# AUTORIDAD NACIONAL DE LICENCIAS AMBIENTALES

**AUTO N° 04130**

**“Por el cual se da por terminado un trámite administrativo de modificación de Licencia Ambiental y se toman otras determinaciones”**

Figura 2. Áreas de intervención del depósito el Mirador y su vía de acceso

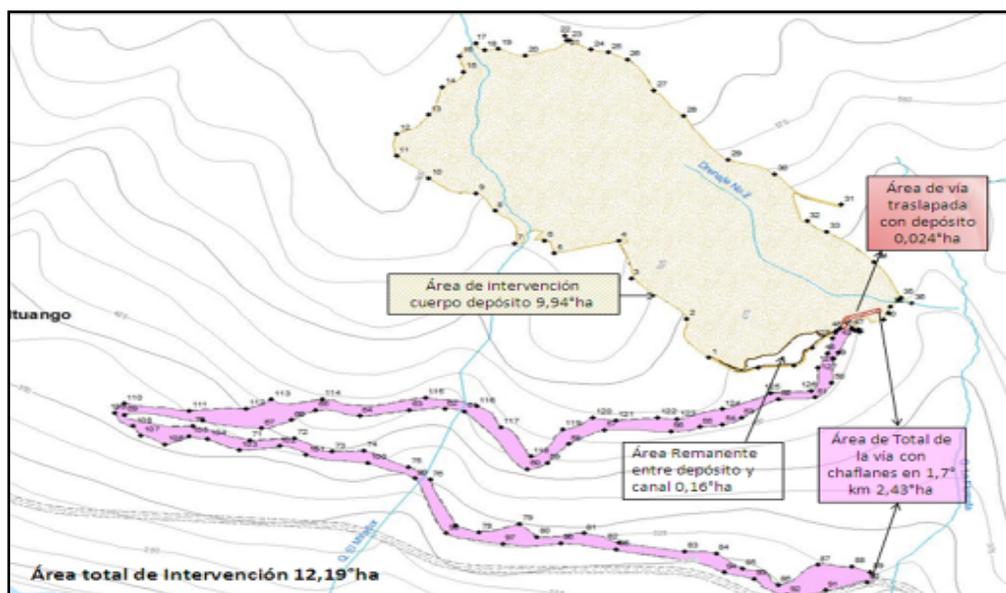
Lo anteriormente expuesto reduce el área establecida por la empresa a intervenir de 9,94 ha y por ende no permite definir con exactitud el área a intervenir por el Depósito el Mirador y su vía de acceso. Razón por la cual se incumple lo establecido en el numeral 2 Descripción del proyecto de los Términos de Referencia H-TER-1-01.
